2. Nachtrag zum Brandschutznachweis
gemäß § 12 (4) DVOSächsBO

Revitalisierung
ehemaliges Kaufhaus Schocken
08056 Zwickau

10. August 2023

Erstellt von
IBBS
Ingenieurbüro Brandschutz
Dipl.-Ing. Andreas Oehme
Beratender Ingenieur
Az.: 30-2021-060
(Version 1.2)

Abbildung 1: Schematische Darstellungen nach DIN 14462 und VdS CEA 4001: 2021

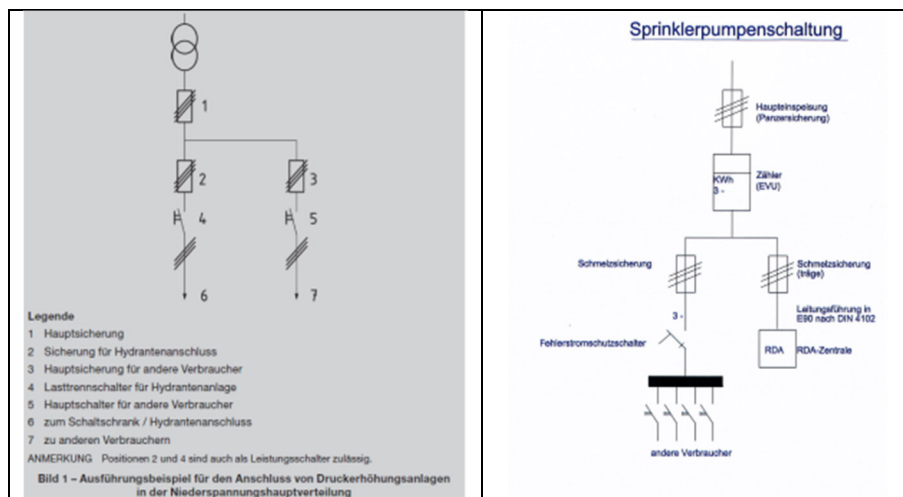
Um die Rahmenbedingungen einer Sicherheitsstromversorgung, wie einen separaten Raum für den Schaltschrank sowie die Vorgaben der SächsEltBauRL bei Batterieanlagen zu umgehen, wird in der Ausführung eine „Sprinklerschaltung“ favorisiert.

Eine „Sprinklerschaltung“ in Anlehnung an die VdS CEA 4001 stellt keine Sicherheitsstromversorgung im bauordnungsrechtlichen Sinne dar. Im Rahmen des Baugenehmigungsverfahrens wird demzufolge eine entsprechende Abweichung beantragt.

Um eine gesicherte Spannungsversorgung der maschinellen Rauchabzugsanlagen zu gewährleisten, wird abweichend von den VwV TB eine sogenannte "Sprinklerschaltung" in Anlehnung an die VdS CEA 4001: 2021 ausgeführt.

Hierbei erfolgt ein stromseitiger Abgriff der Energieversorgung des Schaltschrankes für die Entrauchungsanlage vor dem Hauptschalter der Niederspannungs - Hauptverteilung (NSHV) des Gebäudes.

Aus brandschutztechnischer Sicht ist die "Sprinklerschaltung" für die maschinellen Rauchabzugsanlagen ausreichend einzuschätzen, da die Räume nur von eingewiesenem und mieter eigenem Personal sowie Technikpersonal (Stadtwerke oder vom Vermieter) begangen werden.
